**REGULERINGSFORSLAG TIL
OFFENTLIG ETTERSYN**

Fagnotat

Vår referanse: PLAN-2022/20606-60
Saksbehandler: Eline Aresdatter Haakestad
Dato: 27.08.2024

**Forslag til detaljregulering – offentlig ettersyn
Fana. Gnr. 42, Bnr. 27 m.fl., Litle Nesttunvatn arealplan-ID 70070000**

Figur 2 Bildet til venstre viser eksisterende situasjon sett fra sør. Bildet til høyre viser foreslått ny bebyggelse sett fra sørøst.

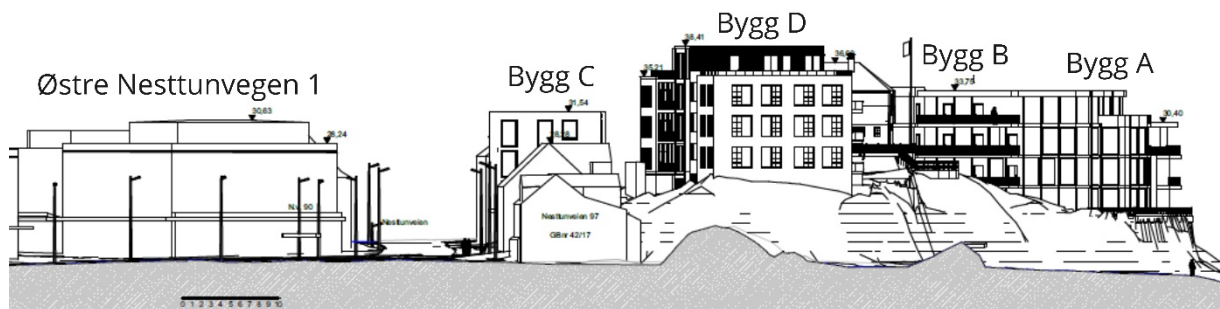
Nesttunvegen 101 er en branntomt og benyttes i dag til parkering. Villa Holberg foreslås bevart, mens eneboligene i Sundts veg 5 og Nesttunvegen 101B foreslås revet og erstattet med tre boligbygg (bygg A, B og D). På branntomten foreslås det nybygg med næring i 1. etasje og bolig i de tre øverste etasjene (bygg C).

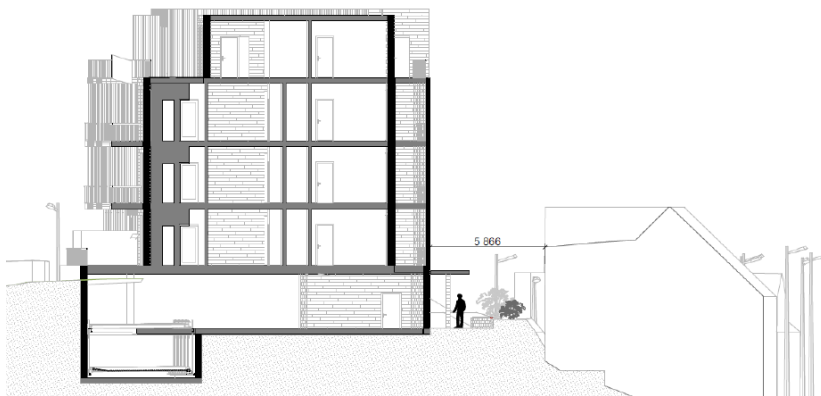
I planforslaget er det lagt opp til å bevare villaen i Nesttunvegen 101A (B/T), som er et trehus i jugendstil fra 1916. Villaen er en viktig formidler av Nesttuns tidsdybde og historiske utvikling. Tilhørende hageanlegg med flere tørrmurer er sikret bevart. Vi vurderer at det er positivt at forslagsstiller ivaretar opprinnelig arkitektur og et historisk anlegg på Nesttun. Planforslaget åpner for to typer bruk av Villa Holberg, både som rent boligformål med to boenheter, og med én boenhet og tjenesteyting (bevertning, kafé med utsalg eller småskala handel) i første etasje. Plan- og bygningsetaten er positive til blandet formål for Villa Holberg, og vurderer at bevertning, kafé eller småskala handel vil være positivt for nabolaget og gjøre Villa Holberg tilgjengelig for flere.

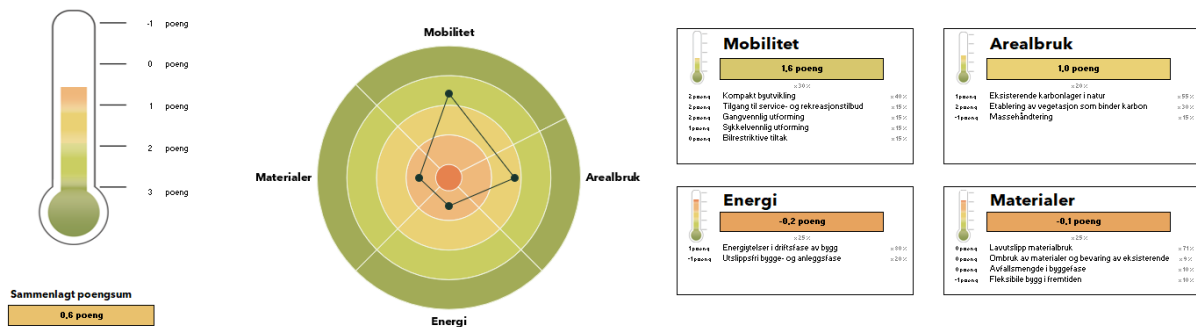
Bergen Vann har stilt krav om at det ikke skal tilføres mer overvann til kommunalt ledningsnett enn det gjør i dagens situasjon. Det er overvannet for bygg C og rundt bygget som skal til offentlig overvannsnett. Det er sikret i planforslaget at det skal være grønt tak på bygg C for å fordøye overvann før det slippes på det offentlige systemet. Planforslaget medfører også at overvannsbidrag mot Litle Nesttunvatn øker på grunn av terrengjusteringer. Ifølge KPA 2018 § 19.4 skal ikke nye tiltak gi økte avrenningstopper i områder som er sårbare for flom. Vi ønsker innspill i høringen på om det bør sikres at også bygg A, B og D skal ha vegetasjonsdekte tak til 2. gangs behandling.
